**AVIS RELATIF À LA PROTECTION
CONTRE LES EVENTUELS EFFETS NOCIFS ET NUISANCES
PROVOQUÉS PAR LES RAYONNEMENTS NON IONISANTS
GÉNÉRÉS PAR DES ANTENNES ÉMETTRICES STATIONNAIRES**

Commune : MANAGE - Exploitant : ORANGE

Référence exploitant : 662C1_1 / 30662C1_1 / 42662C1_1 / 52662C1_1

Rapport n° 2719 / 2025

Figure 2 : Vue en plan des installations d'antennes dans un rayon de 300 mètres autour de l'installation faisant l'objet de la demande d'avis

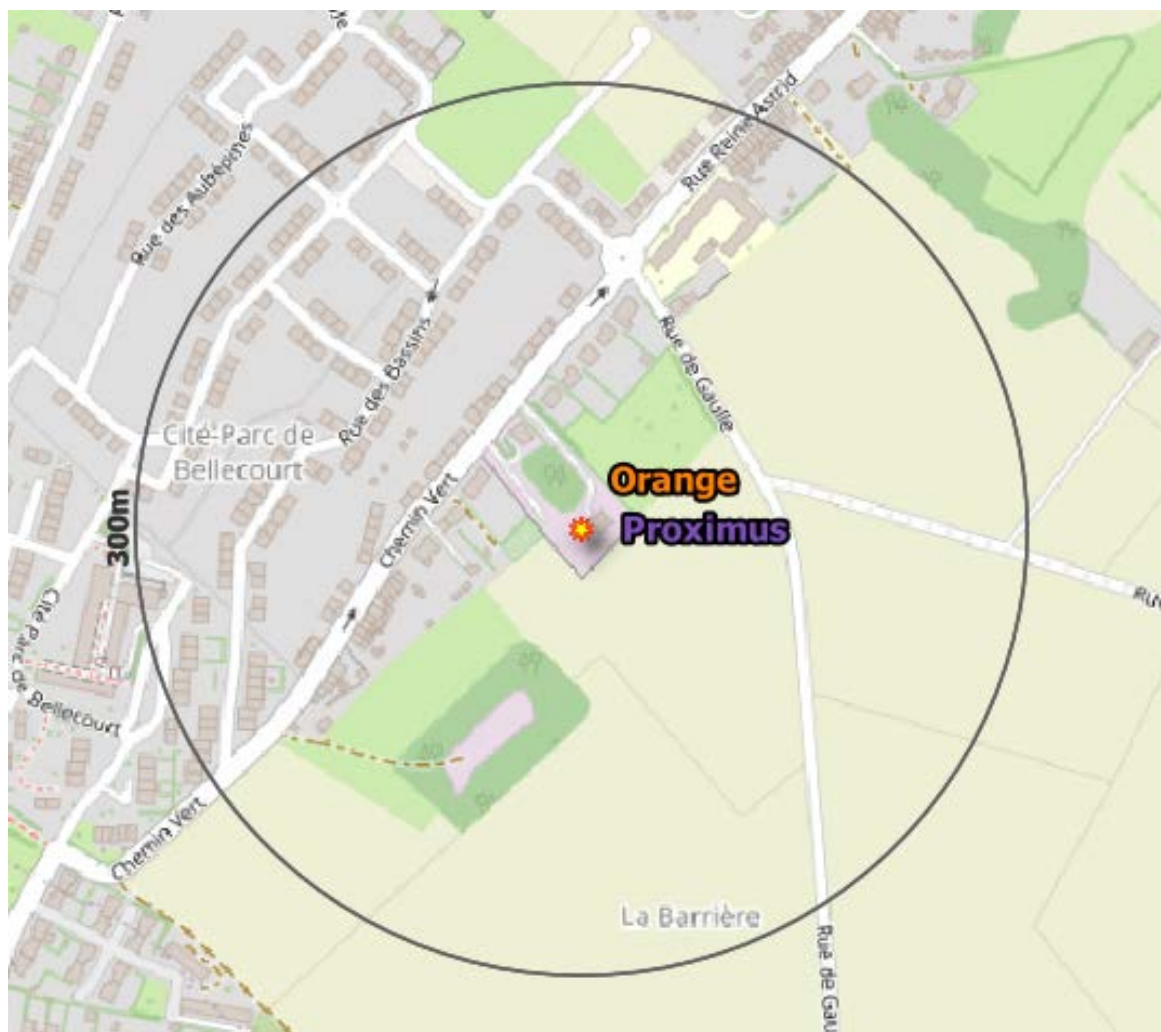
- il y a au plus 4 installations d'antennes émettrices stationnaires présentes dans la zone d'évaluation de 300 mètres de rayon représentée dans la figure 2, y inclus l'installation référencée dans le paragraphe 2 : la limite cumulative définie à l'article 4, §2 du décret est nécessairement respectée dans les lieux de séjour à l'intérieur de la zone d'évaluation de 300 mètres de rayon ;

- b) il y a exactement 5 installations d'antennes émettrices stationnaires présentes dans la zone d'évaluation de 300 mètres de rayon représentée dans la figure 2, y inclus l'installation référencée dans le paragraphe 2 et il existe, pour 3 ou 4 de ces installations, un avis attestant le respect de la limite abrogée de 3 V/m : la limite cumulative définie à l'article 4, §2 du décret est nécessairement respectée dans les lieux de séjour à l'intérieur de la zone d'évaluation de 300 mètres de rayon ;

- c) dans tous les autres cas, il a été vérifié que la limite cumulative définie à l'article 4, §2 du décret n'est pas dépassée dans les lieux de séjour sur base du nombre d'installations localisées dans la zone d'évaluation de 300 mètres de rayon représentée dans la figure 2, de leur localisation ainsi que des données inscrites dans la figure 1 et au paragraphe 4 du présent avis et dans les avis attestant le respect de la limite par installation ou de la limite abrogée de 3 V/m relatifs aux autres installations reprises dans la figure 2.

Compte tenu des considérations ci-dessus, il apparaît que l'intensité du rayonnement électromagnétique généré, dans les lieux de séjour situés dans un rayon de 300 mètres autour de l'installation référencée dans le paragraphe 2, par l'ensemble des antennes émettrices stationnaires de l'ensemble des exploitants du même site d'antennes émettrices stationnaires respecte la limite fixée à l'article 4, § 2 du décret.
